**Bebauungsplan Nr. 121/2 Coesfelder Promenade
Bürgerversammlung vom 5/6. Febr. 2014**

Vorentwurf des Bebauungsplanes Nr. 121/2 „Coesfelder Promenade“

Anmerkungen zum BP 121/2 „Coesfelder Promenade“ Blatt 1

Verkehrsführung „Südwall“

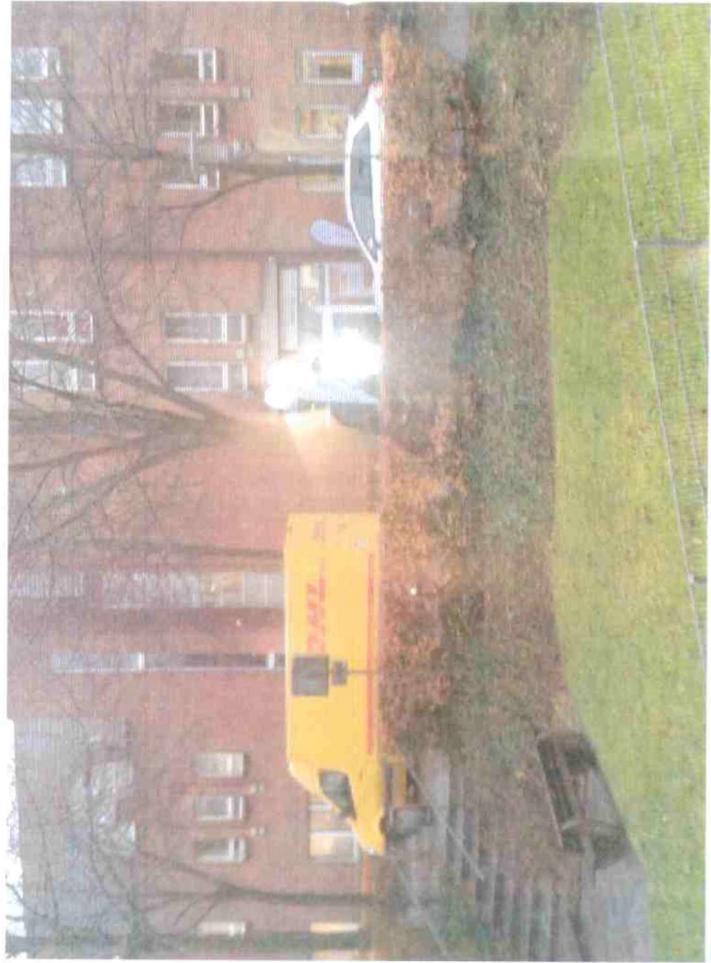
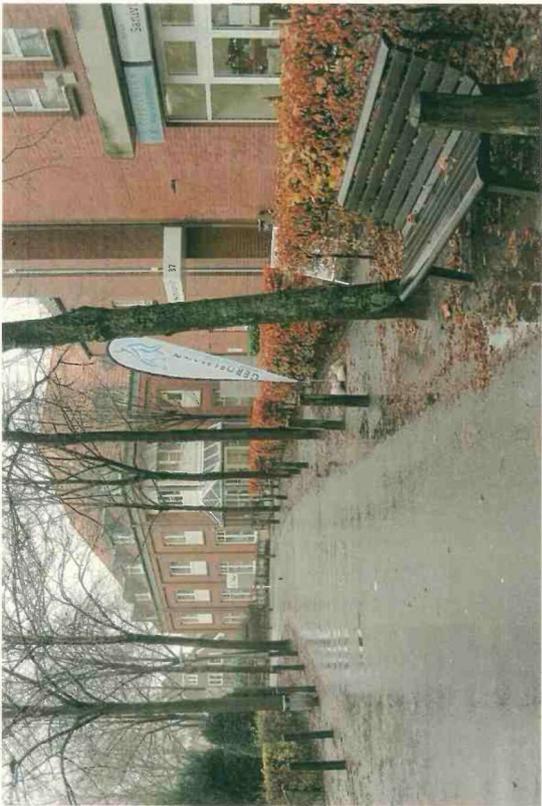
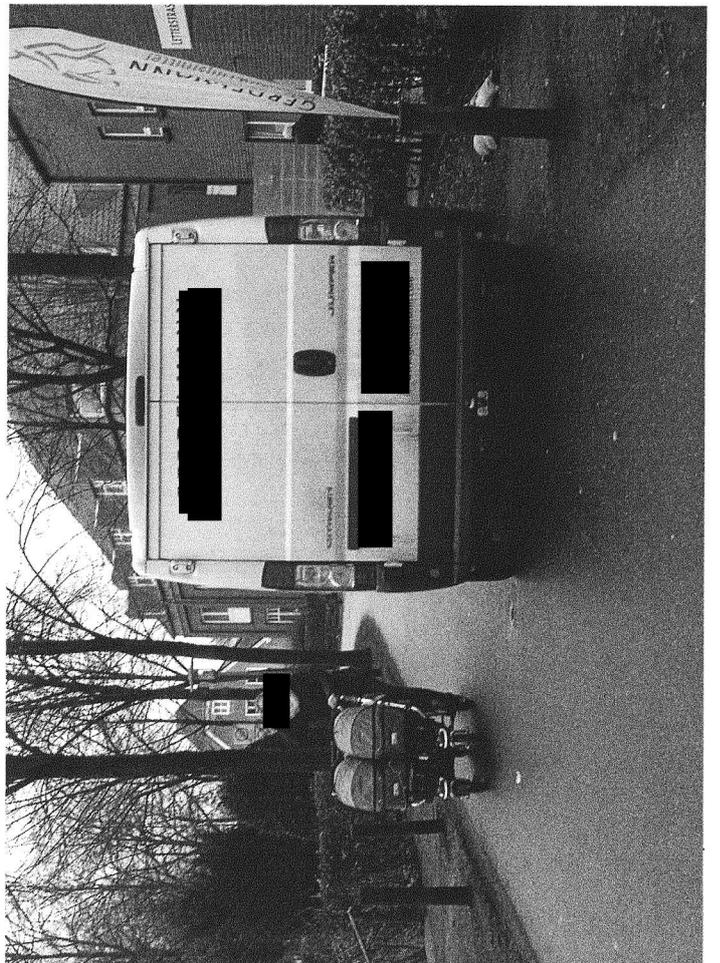
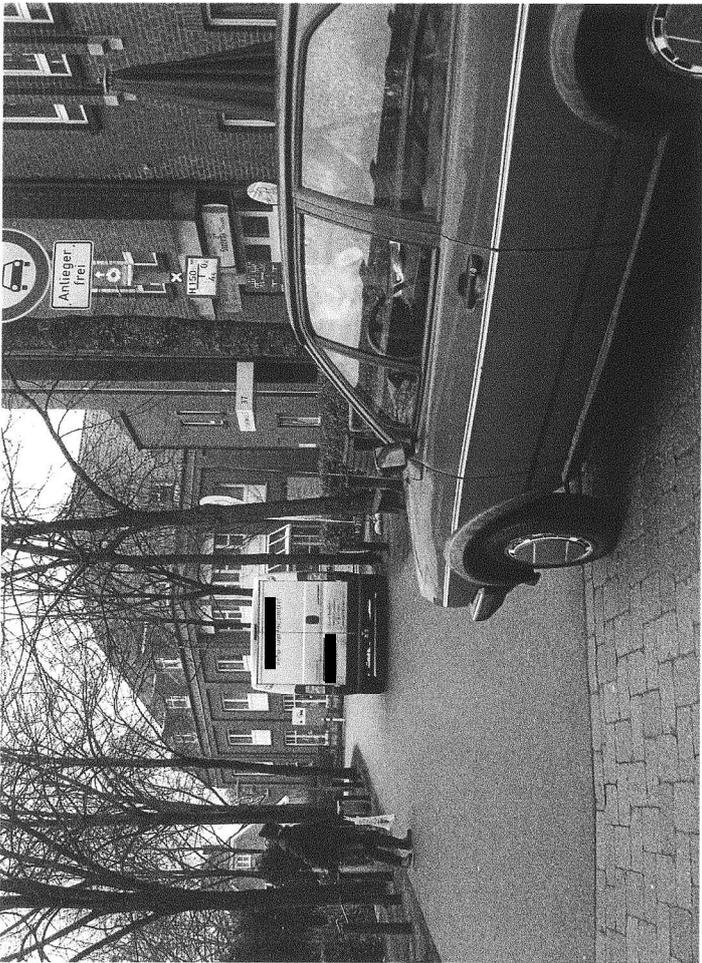
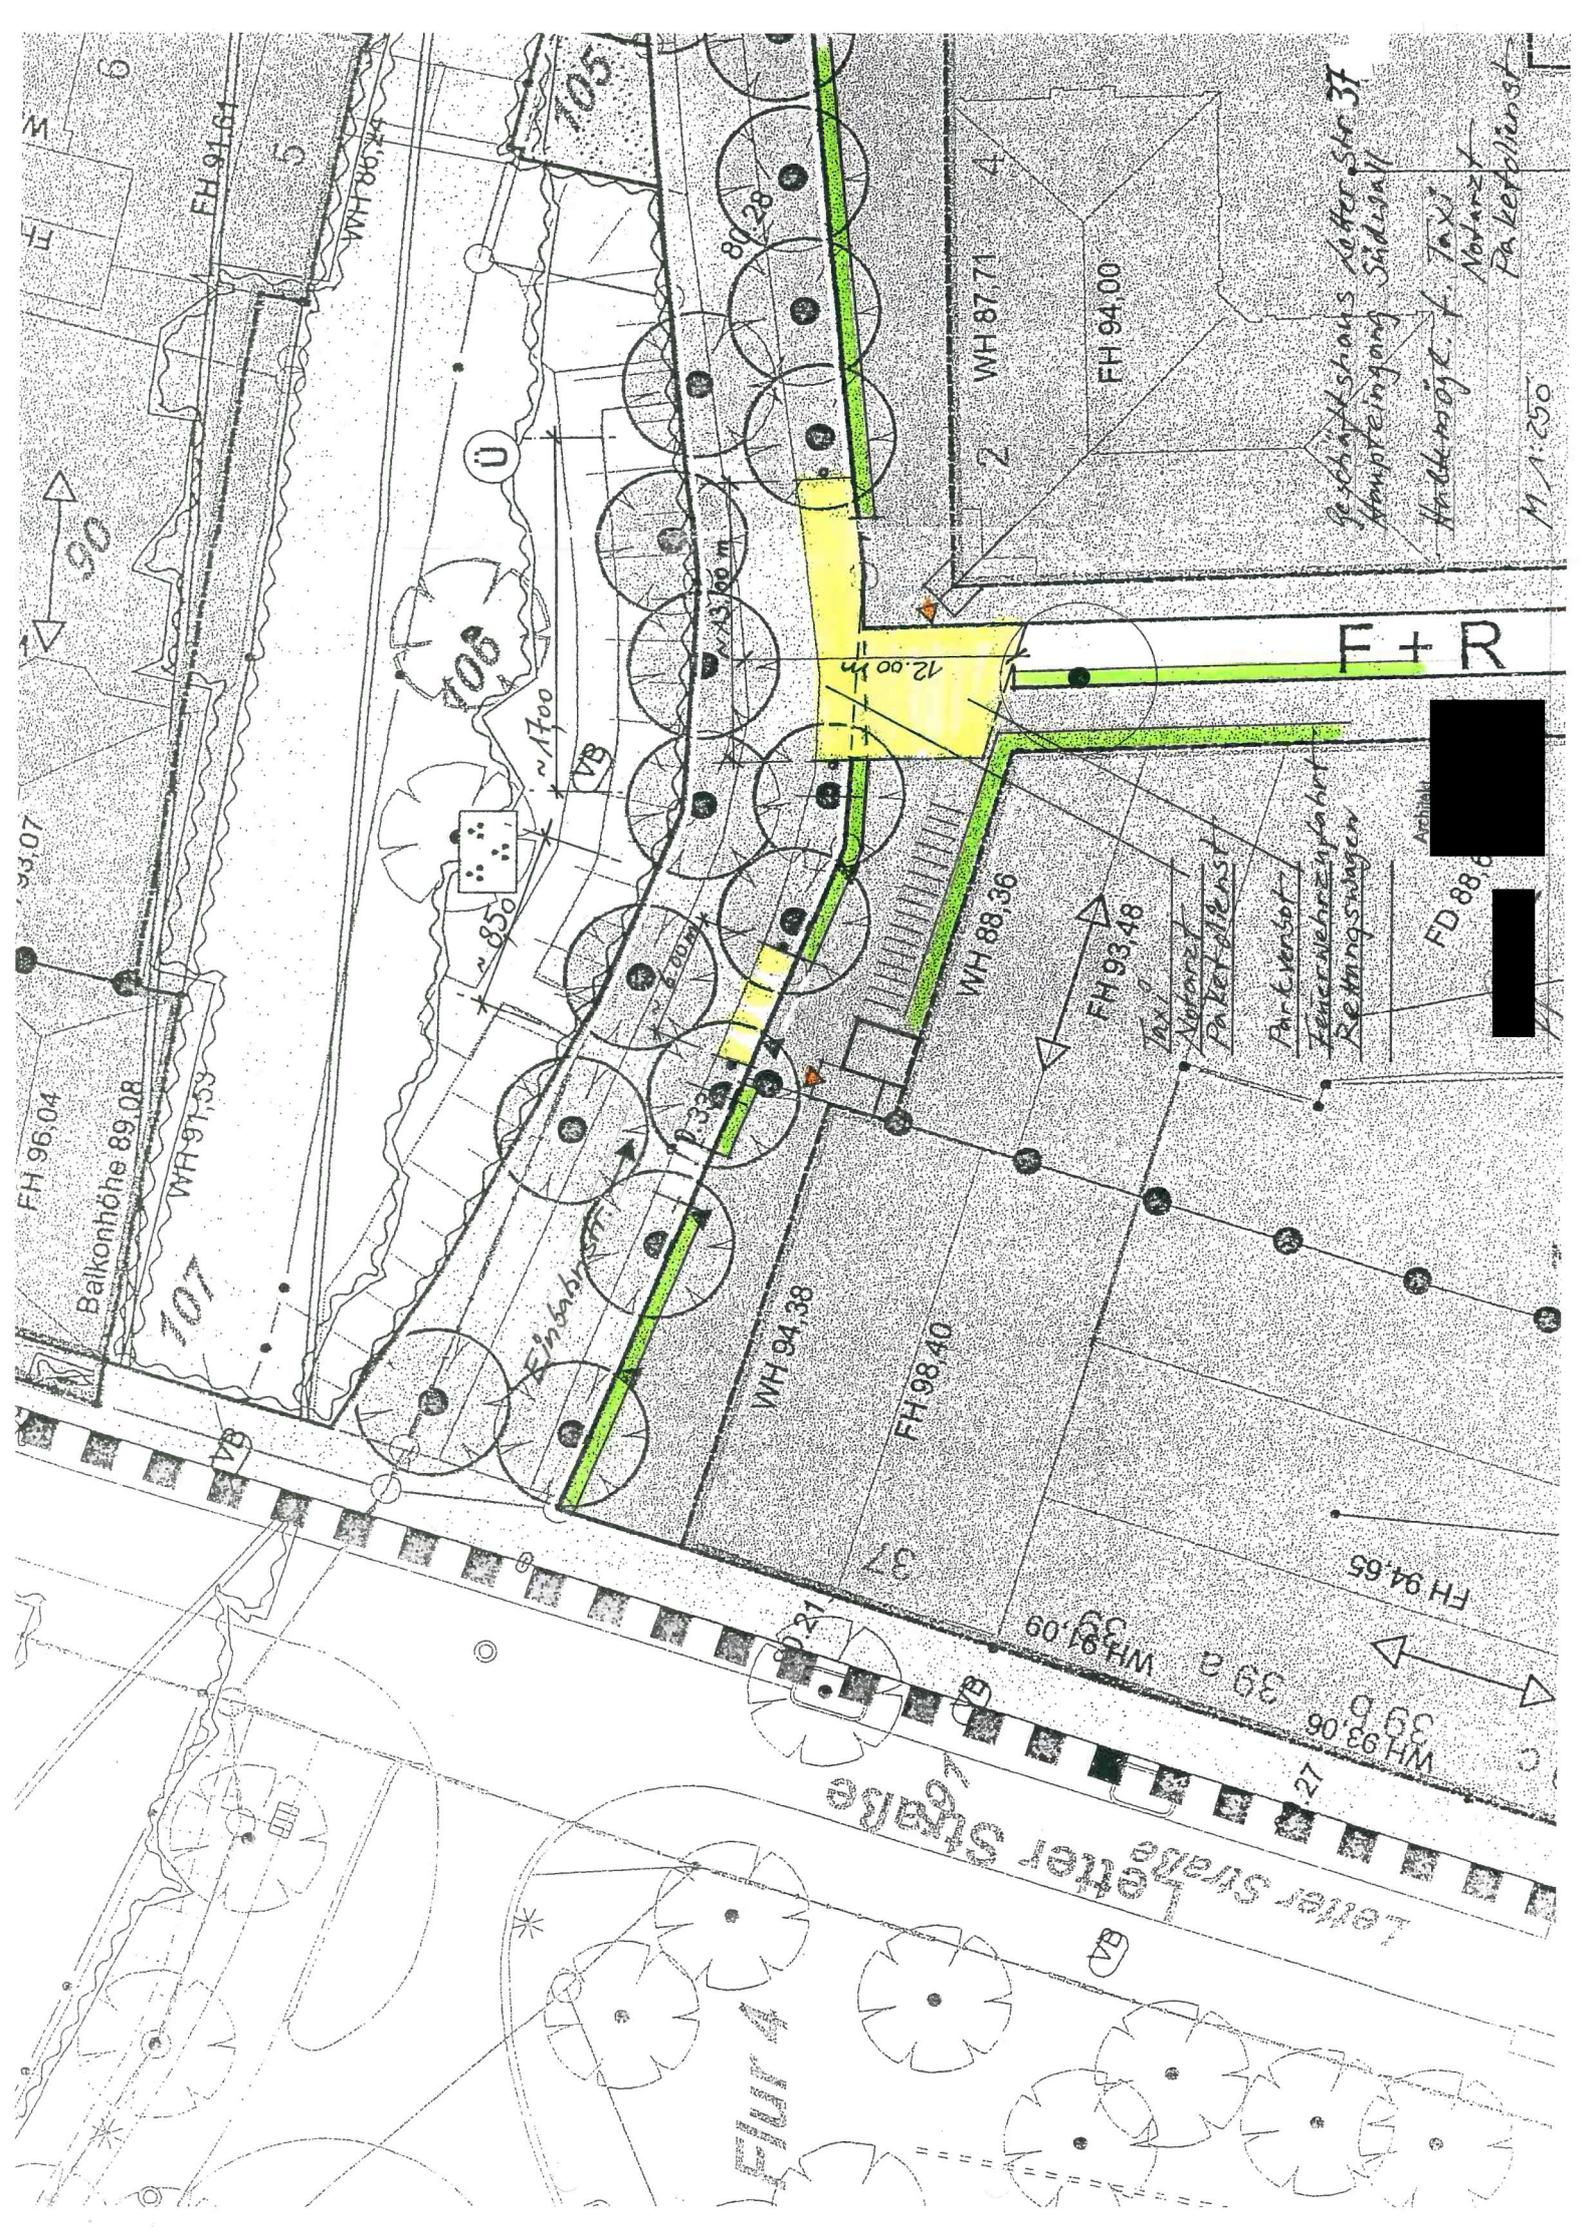
die in Ihrem Schreiben vom 12.12.14 gewünschten ergänzenden Informationen, habe ich beigelegt. Anhand der Fotos erkennen Sie den unterschiedlichen „Anlieferverkehr“ und auch den Bereich, in dem bevorzugt gehalten wird. Im Plan blau markiert.

Die gelb markierten Bereiche der Pläne zeigen Vorschläge für mögliche Haltebereiche/ Parkbuchten. Für eine Realisation ist ein Gespräch mit der „IKK“ als Nachbarn notwendig.
